AVISO DEL PRODUCTO

Arneses de estilo cruzado 3M™ DBI-SALA® Delta™, ExoFit™, ExoFit™ Plus y ExoFit™ XP Versiones ANSI y OSHA

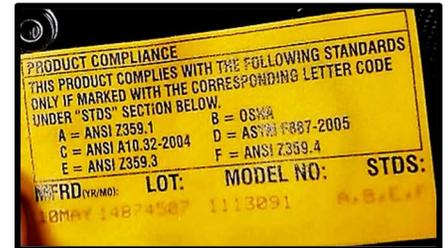
Usuarios finales: Si este aviso de incumplimiento del requisito del ANSI le preocupa, inspeccione sus Etiquetas de arnés de estilo cruzado (vea la fotografía a la derecha) para determinar si es uno de los números de pieza afectados y si se fabricó antes del 1 de mayo de 2021. Una vez que haya confirmado el número de pieza y la fecha, comuníquese con el Servicio de Atención al Cliente de 3M al **01800 1203M 3M (3636)** o en 3msaludocupacional@mmm.com y proporciónenos su información de contacto. Haremos que alguien se comunice con usted para discutir la siguiente medida correctiva:

- 3M le enviará los protectores del anillo en D y las instrucciones para la aplicación de los mismos directamente a usted y a cargo de 3M.
